DOCUMENTO TECNICO

Valutazione di Impatto Ambientale

***Progetto per la realizzazione e l'esercizio di un
nuovo impianto agro-fotovoltaico da 5,937 MW
(potenza in immissione pari a 5,0 MW) da realizzare
alla loc. Vallone Cupo nel Comune di Termoli (CB)
ed opere connesse nei Comuni di
Guglionesi (CB) e Termoli (CB)***

Proponente: Fotovoltaico Cinque Srl

Localizzazione transetti vegetazione

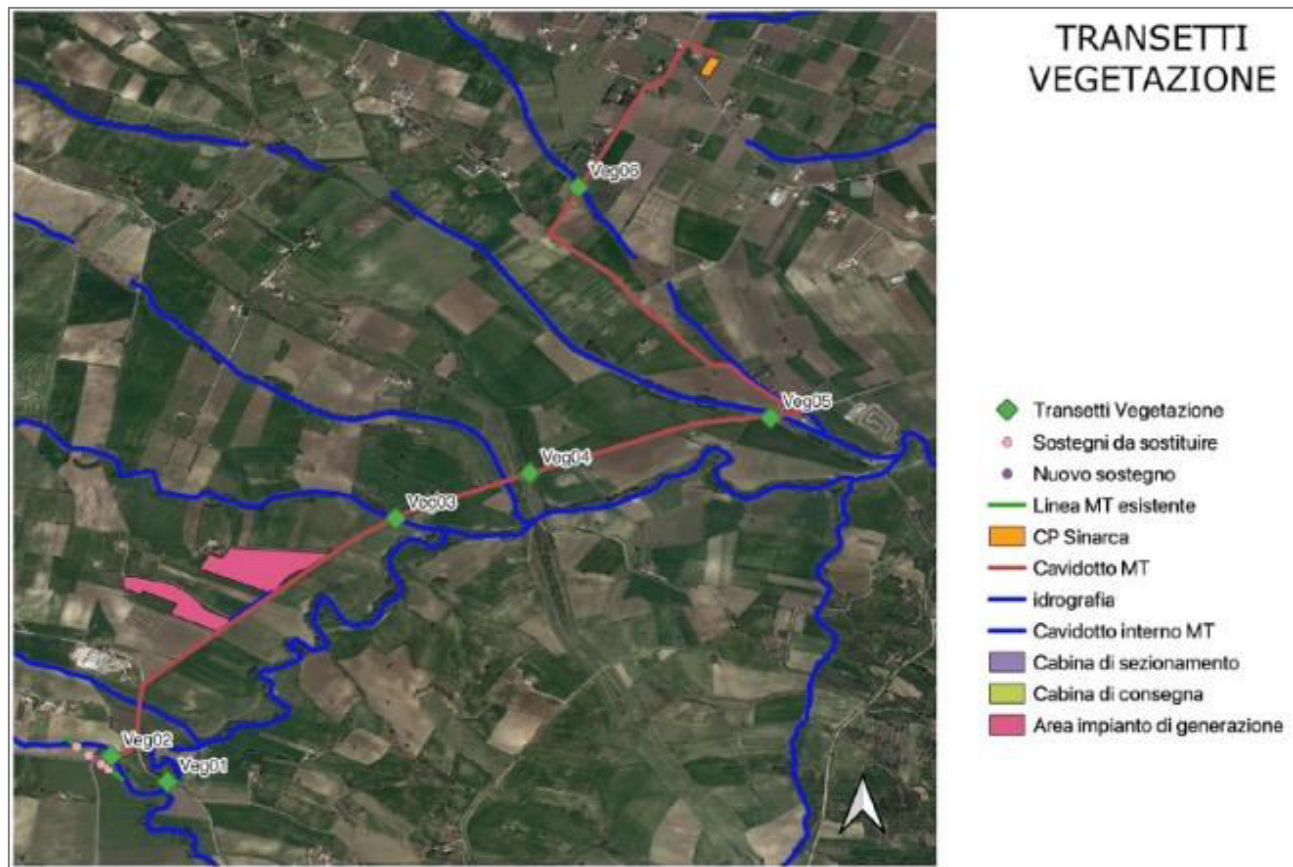
In ragione dei riscontri di campo e delle relative valutazioni esposte dallo stesso Proponente, al fine di tutelare le formazioni forestali ed anche arbustive presenti lungo la sponda del corpo idrico interessato dagli attraversamenti a mezzo T.O.C., **le opere di connessione elettrica, così come le necessarie aree di cantiere, non potranno per nessun motivo intercettare le formazioni ripariali presenti in corrispondenza del transetto n. 6. A tal fine, nell'applicazione della tecnologia T.O.C. dovranno essere previsti fori di entrata e di uscita esteri e ben lontani dalle suddette formazioni, mentre le aree di cantiere dovranno essere ubicate a una congrua distanza da dette formazioni.**

Pertanto, in fase di progettazione esecutiva e comunque prima dell'avvio della fase di cantiere, il proponente dovrà presentare alla Regione e all'ARPA Molise opportuna e dettagliata planimetria su ortofoto con l'indicazione dei punti di ingresso e di uscita della T.O.C. in prossimità dell'attraversamento di cui al transetto n.6, nonché delle relative aree di cantiere.

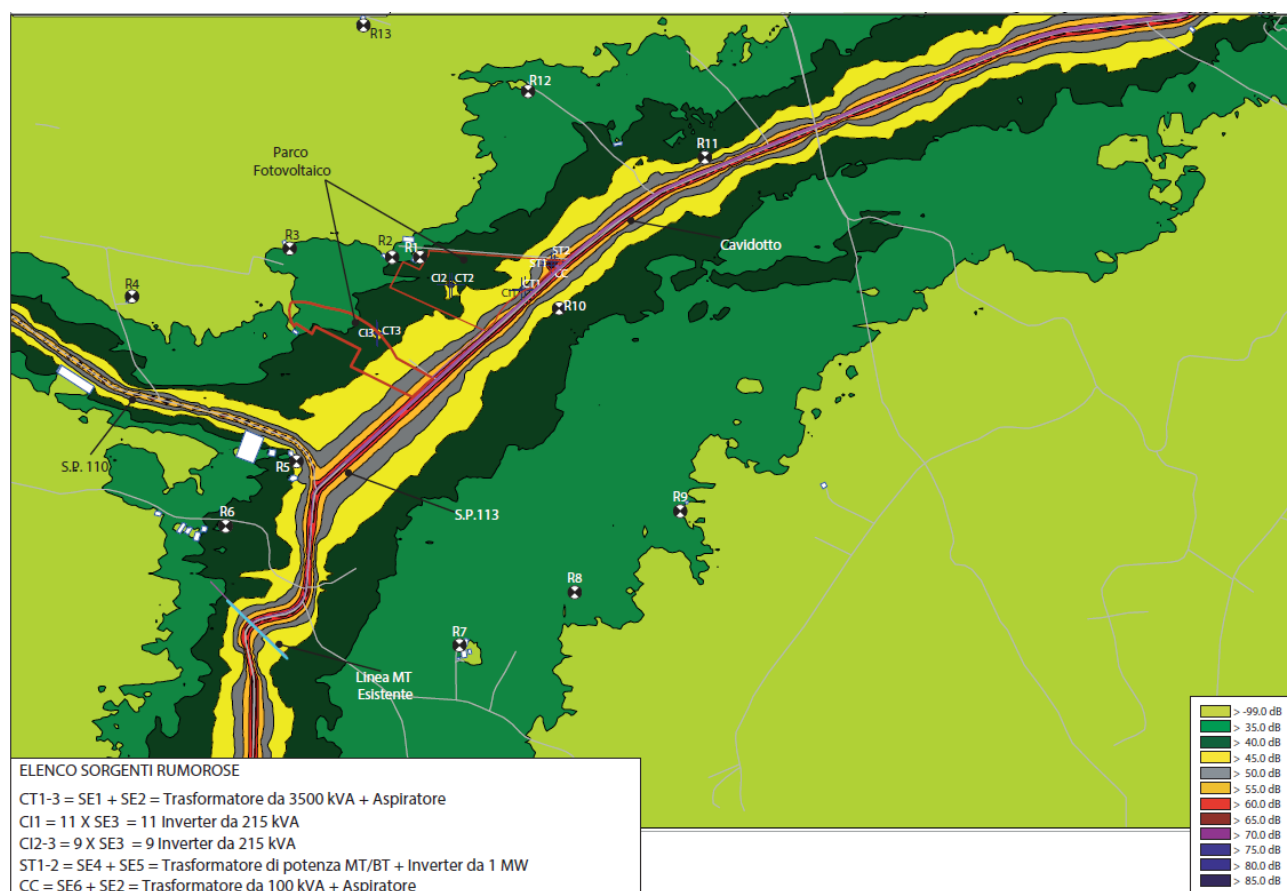
Per entrambe le fasi analizzate non ricorrono i presupposti per l'applicazione della verifica del "Criterio limite differenziale" atteso che i livelli di rumorosità stimati all'esterno degli edifici delle abitazioni sono inferiori a 50 dB.

Valutata l'analisi e i risultati esposti per il rispetto dei limiti di cui al D.P.C.M. 1/03/1991, non si evincono aspetti di criticità per la componente rumore.

Si segnala, tuttavia, la necessità che, **allo scadere dei due anni dalla data di esercizio dell'impianto e con successiva cadenza triennale il proponente dovrà eseguire ulteriori misure fonometriche per la verifica del rispetto dei limiti di cui al D.P.C.M. 1/03/1991.**
